ROMÂNIA
MINISTERUL EDUCAȚIEI NAȚIONALE ȘI CERCETĂRII ȘTIINȚIFICE
UNIVERSITATEA „DUNĂREA DE JOS” DIN GALAȚI

RĂSPUNS LA SOLICITARE DE CLARIFICARE

La invitația de participare nr. 25898 din data de 17.08.2016 privind achiziția de *sistem de montaj paturi suprapuse* au fost solicitate următoarele clarificări:

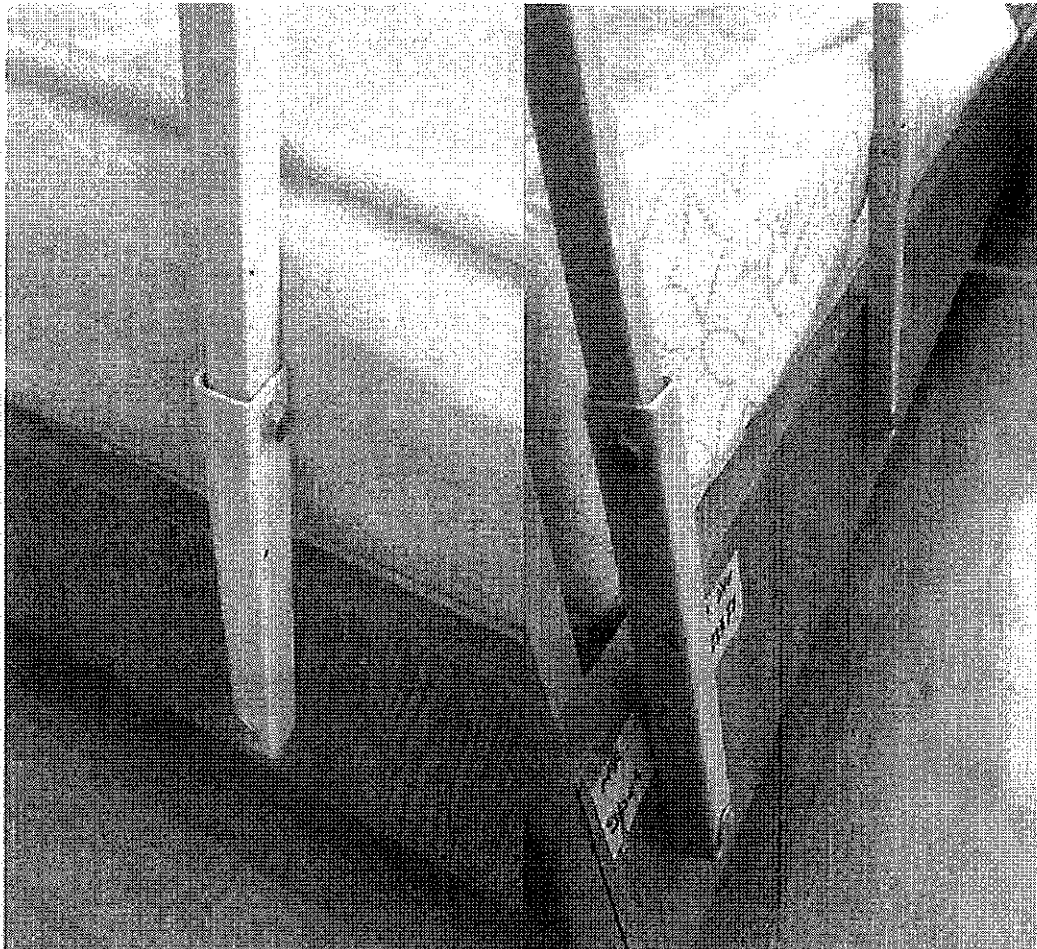
Întrebare 5: Ce se înțelege prin sistem de reglare pe înălțime a scării (în partea inferioară)

Răspuns 5: partea inferioară a picioarelor scării între într-o teacă din profil rectangular a cărui dimensiune interioară permite ca acestea să culiseze. blocarea lor se face printr-un surub ce se infițează printr-o piuliță sudată de teacă. Atasam fotografiile cu sistemul în care puteți vedea atât prinderea superioară cât și sistemul de culisare din partea inferioară
